Modification n°9 du Plan Local d'Urbanisme de Saint-Pierre-du-Perray.

Rapport d'enquête

Conclusions et avis du commissaire enquêteur

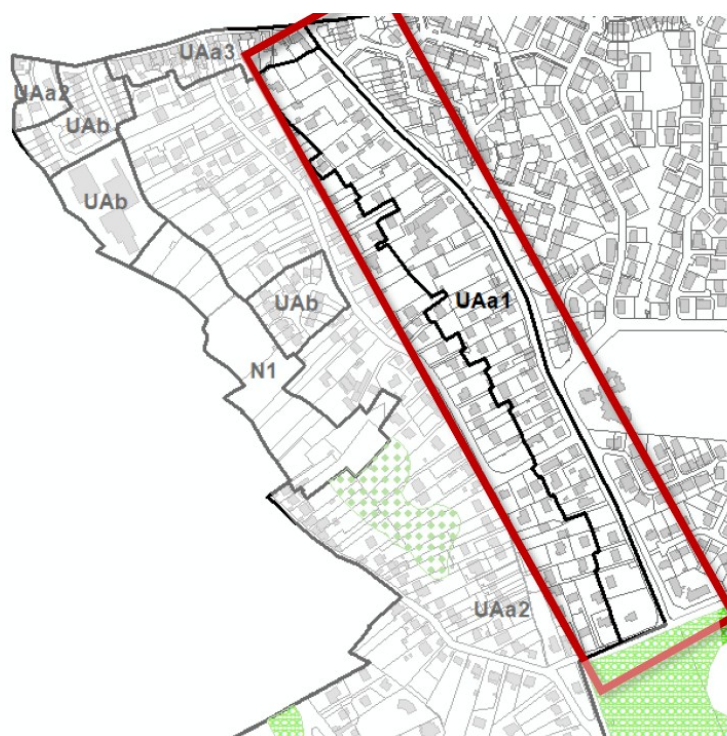
Afin d'accroître la lisibilité des plans, il paraît opportun de créer un listing des rues avec leur zonage. Cela est particulièrement vrai sur la nouvelle zone UAa1 qui comporte parfois plusieurs terrains et constructions entre deux rues et dont le découpages ressemble à de la dentelle avec parfois une interrogation sur pourquoi certaines constructions sont en zone UAa1 lors qu'elle sont situées en retrait de la route (puisque l'objectif annoncé est de conserver l'alignement des constructions avec la route).

Figure 1: exemple de découpage en dentelle où il paraît nécessaire de clarifier quels logements sont dans quels zones via une vraie nomenclature. On peut noter d'ailleurs que les constructions situées en bas de la carte sont particulièrement en retrait de la route et que leur classement dans cette zone est sujette à questionnement.

2 Absence de cohérence dans le classement de la zone : le cas de la rue Ambroise Paré & d'autres rues classées UAb.

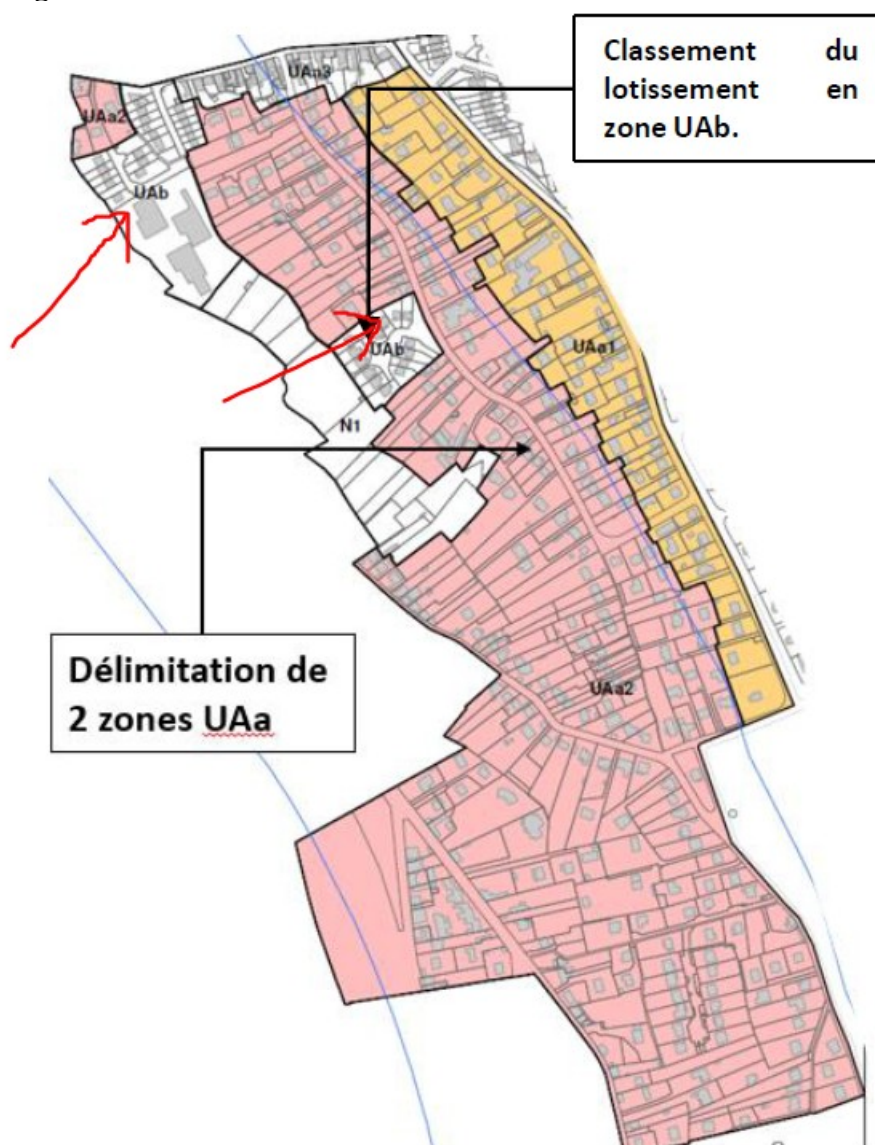
Au regard du plan tel que présenté et des objectifs recherchés (préserver l'esprit du « vieux bourg » et préserver les coteaux), la rue Ambroise Paré se doit d'être classée, au même titre que ses voisines proches, dans la zone UAa2. Cela est d'autant plus prégnant que la rue Ambroise Paré donne directement sur la zone N1 qui est une zone à protéger.

Par ailleurs, il est noté que l'objectif de la révision est de mieux prendre en compte le risque de retrait-gonflement argileux. Or, cette rue y est bien soumise. Tout comme l'autre zone UAb (rue résidence des cèdres, sentier des bas griptains ou une partie de la rue du vieux marché) situé au nord de la zone N1, zone ayant de plus des habitats collectifs et soumis à ces risques de gonflement/retrait argile.

Figure 4: absence de cohérence dans le plan : deux constructions sont "quasi-englobées" dans la zone verte

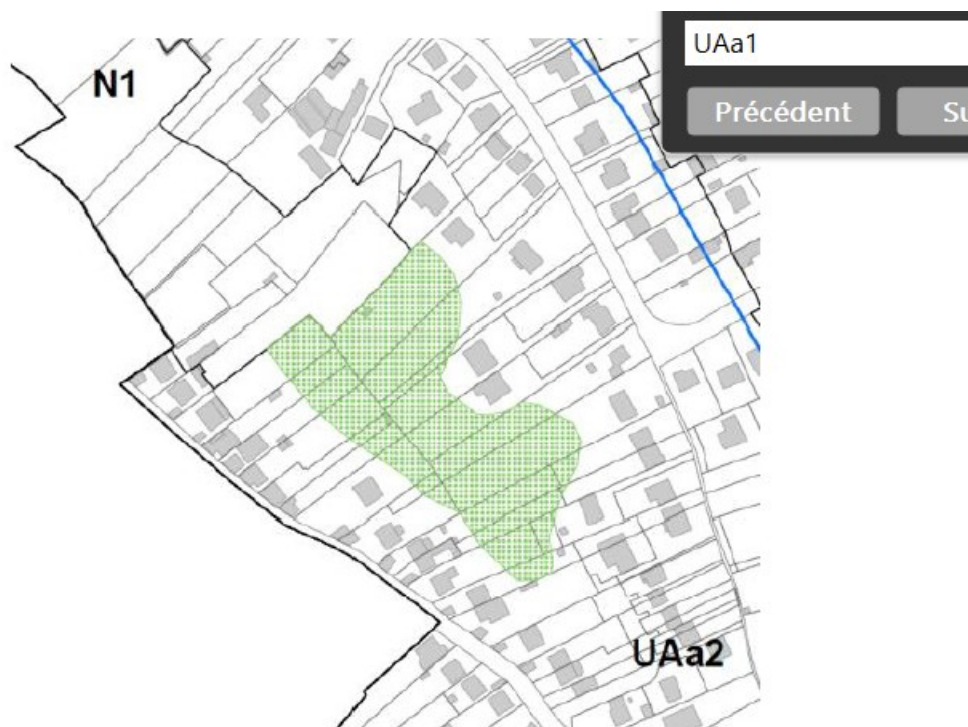
La « protection » évoquée semble peu efficace. On ne voit pas en quoi l'interdiction de construire sur ces quelques terrains pourraient « protéger » les arbres qui pourraient être coupés à tout moment par les propriétaires de ces parcelles (pour leur confort, par raison de sécurité ou pour toute raison leur appartenant). Cette remarque est d'autant plus valable que l'installation de piscine et/ou d'abri de jardin est autorisée, ce qui peut encourager à couper les arbres et donc réduire à néant le but recherché.

Figure 3: Vue schématique des effets du terrassement entre deux terrains voisins (terrain A est terrassé en deux terrasses)

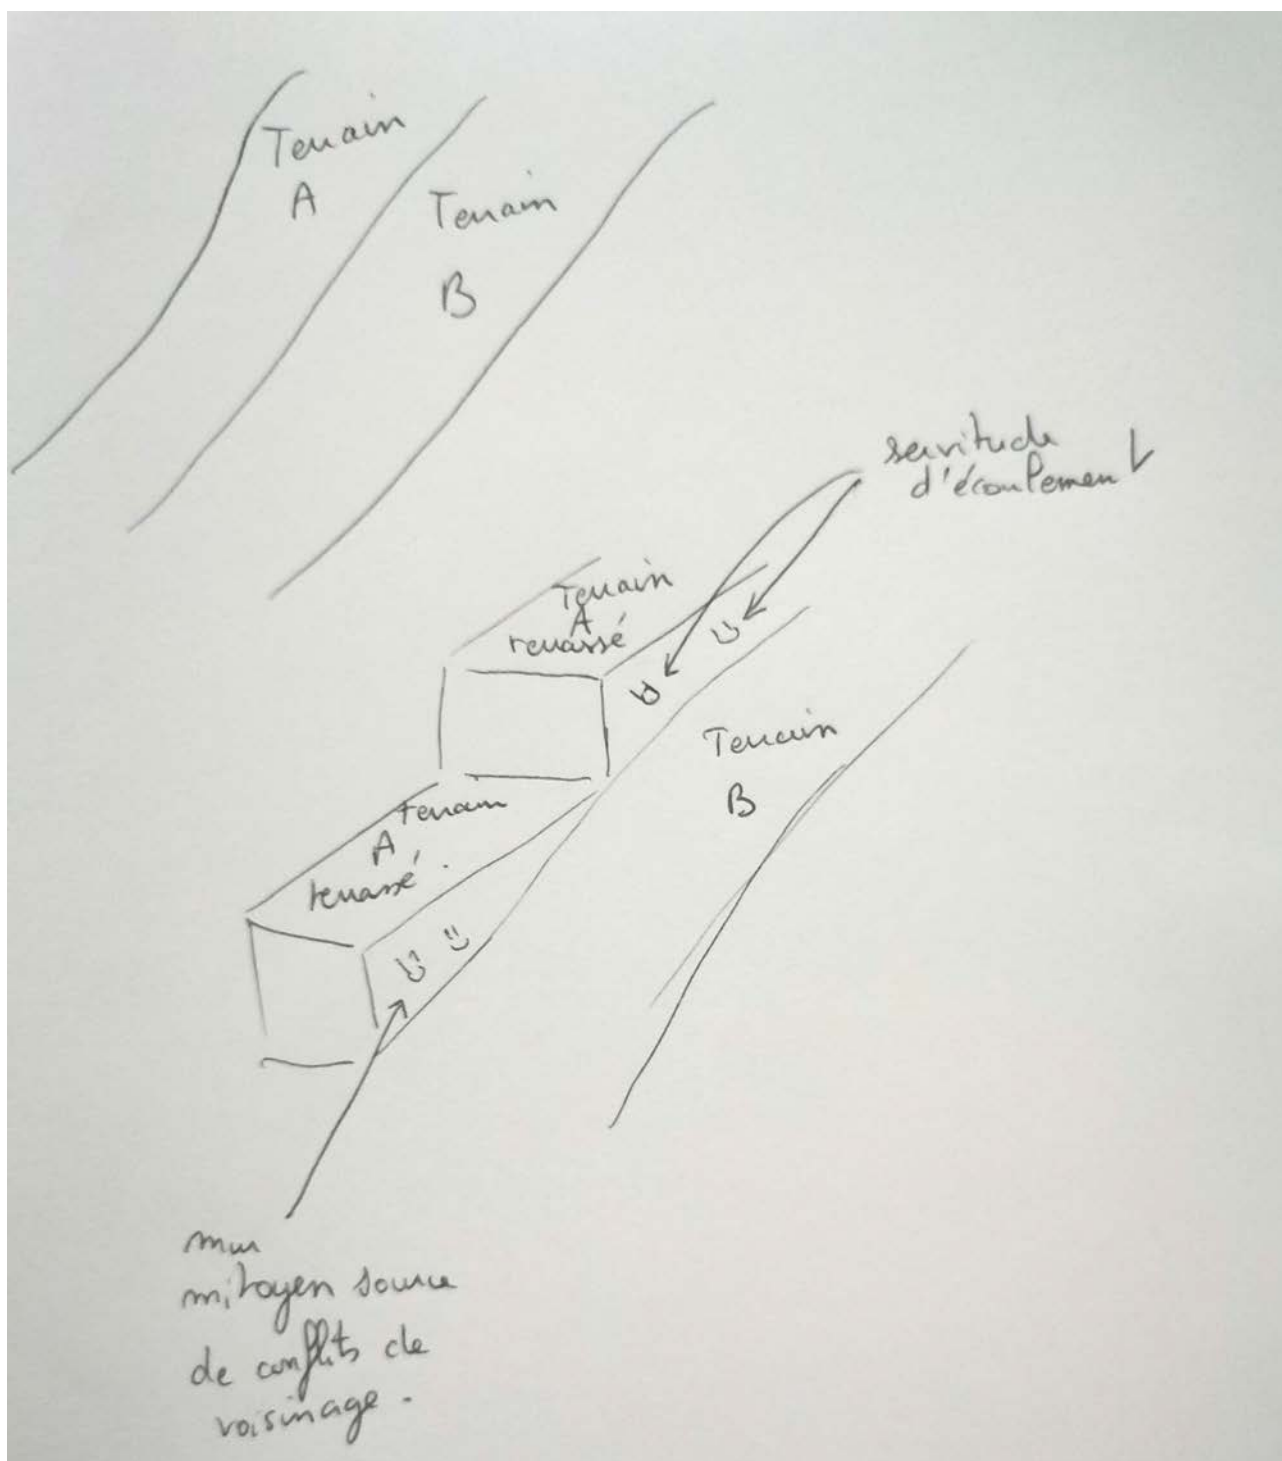
- créer un mur de maintien / soutènement.
- ramener ou enlever de la terre, ce qui peut accentuer éventuellement l'instabilité du coteau.

Par ailleurs, ce genre de procédé peut également créer des servitudes d'écoulement sur la parcelle voisine à celle terrassée via les évacuations du nouveau mur (mitoyen ou non) de soutènement.

Il conviendrait donc de préciser les règles applicables et à quelles conditions elles s'appliquent (surface, hauteur de terre concernée en complément de l'article **R421-23 f** du code de l'urbanisme) et les prescriptions applicables aux éventuels murs de soutènement associé à ce genre d'opération de terrassement afin de limiter l'impact sur les risques associés.

Figure 1 - Exposition au risque gonflement des argiles /Source : <https://www.georisques.gouv.fr/>

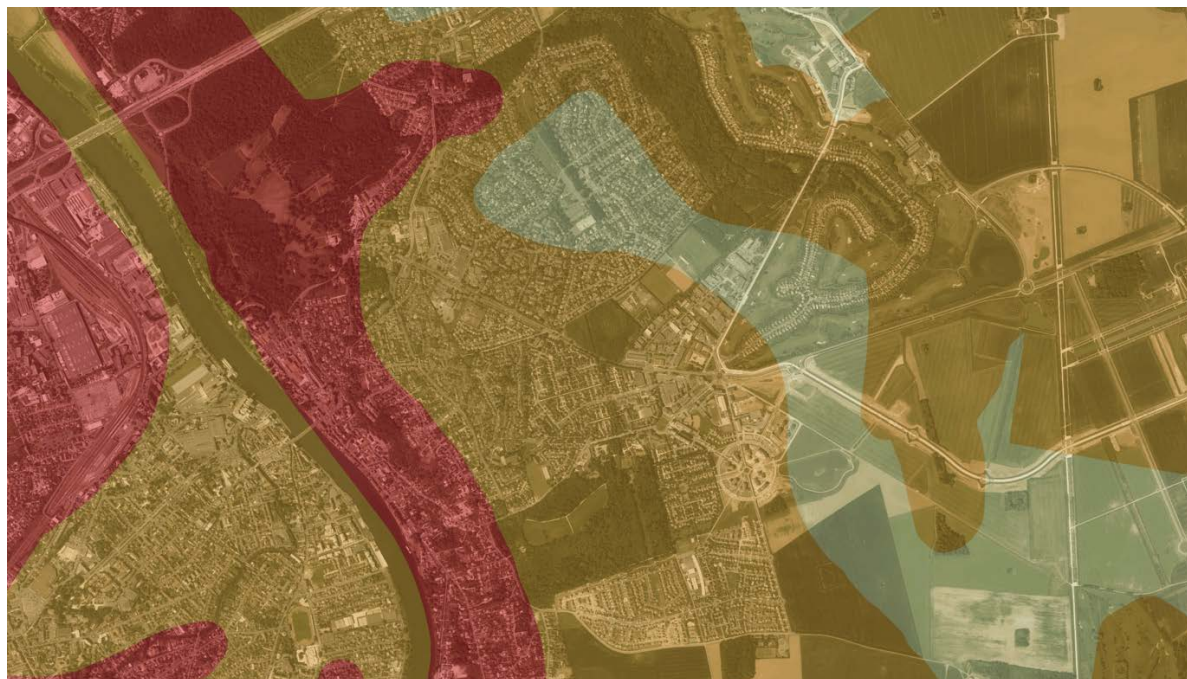
Toutefois, telle que le montre les schémas ci-dessous (figure 1 et 2), la zone d'exposition aux risques est plus large que celle que le suggère la segmentation des zones du projet.

Figure 3 : source : document « 2-rapport de présentation » du projet de modification n°9 du PLU

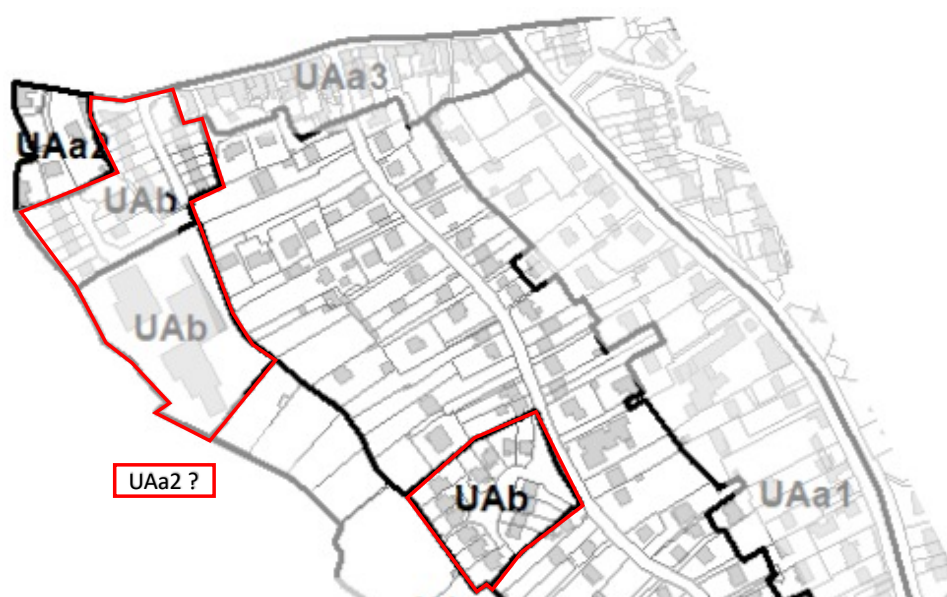
l'imprimerie et rue résidence des cèdres pourtant cœur de la zone d'exposition aux risques ne paraît pas cohérent avec les objectifs poursuivis (Figure 3).

Or les constructions relativement récentes, rue de l'imprimerie par exemple ne semble pas justifier, a priori le classement en UAb mais plutôt en UAa2 (voir point précédent, figure 3).

Figure 4 : Source : <http://www.drie.e-ile-de-france.developpement-durable.gouv.fr/nature-et-paysage-protégés-sites-inscrits-en-hachuré>

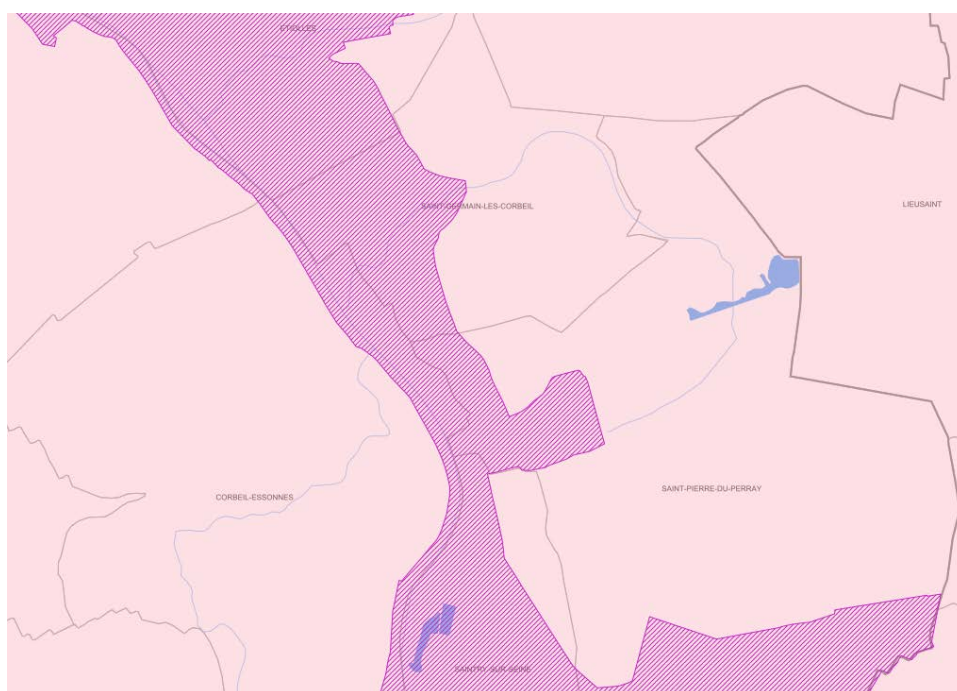
De plus, la partie sud de Saint Pierre du Perray fait partie des sites inscrits d'Ile de France (Figure 4). Cette zone fait l'objet d'une surveillance attentive de l'administration, représentée par l'Architecte des Bâtiments de France du Service Départemental de l'Architecture et du Patrimoine.

Dès lors, il convient de prendre en compte les recommandations et dispositions déjà existantes pour les intégrer directement dans le projet de modification du PLU de Saint Pierre du Perray en veillant à respecter les motifs du classement par l'administration de cette zone : rôle majeur des coteaux dans la structure paysagère du site... (Voir document joint en annexe).
